## WYJAŚNIENIA TREŚCI SPECYFIKACJI WARUNKÓW ZAMÓWIENIA

**W postępowaniu pn.: Przebudowa i docieplenie budynku koszarowego nr 9 wraz z modernizacją infrastruktury technicznej i zagospodarowaniem terenu na terenie Akademii Wojsk Lądowych we Wrocławiu. Numer sprawy: WNP/460/PN/2023.**

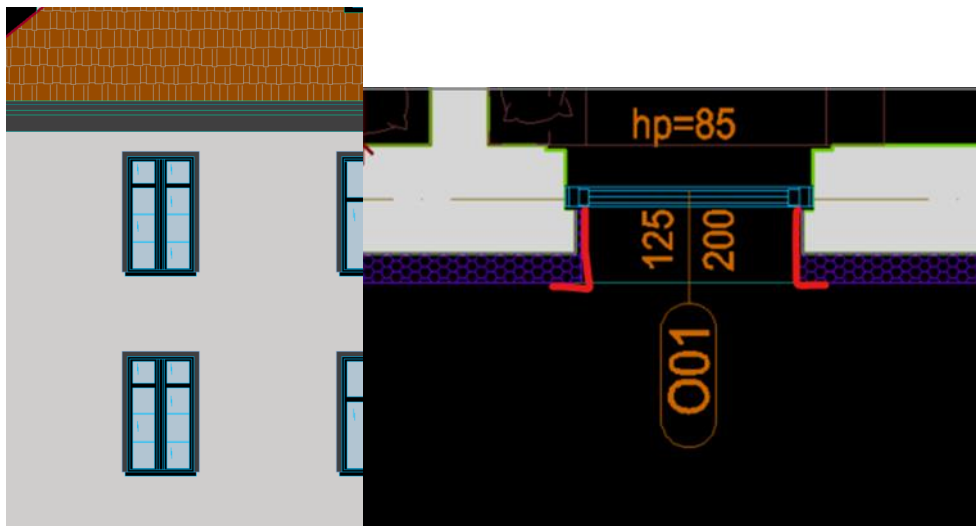
Z uwagi na rozbieżności w projekcie prosimy o potwierdzenie, że zgodnie z opisem z pliku pt. „Opis architektoniczny” str. 34 na elewacji należy zastosować tynk elewacyjny typu baranek.

Zamawiający informuje, że na elewacji budynku należy zastosować tynk elewacyjny typu „baranek”.

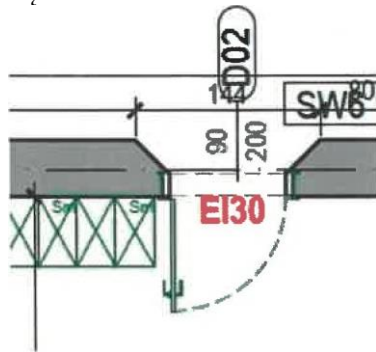
W projekcie aranżacji znajdują podwójne rysunki każdej kondygnacji, jeden rysunek z aranżacją i drugi z dopiskiem „aranżacja limit”. Prosimy o wyjaśnienie według, której aranżacji należy wyceniać wyposażenie pomieszczeń.
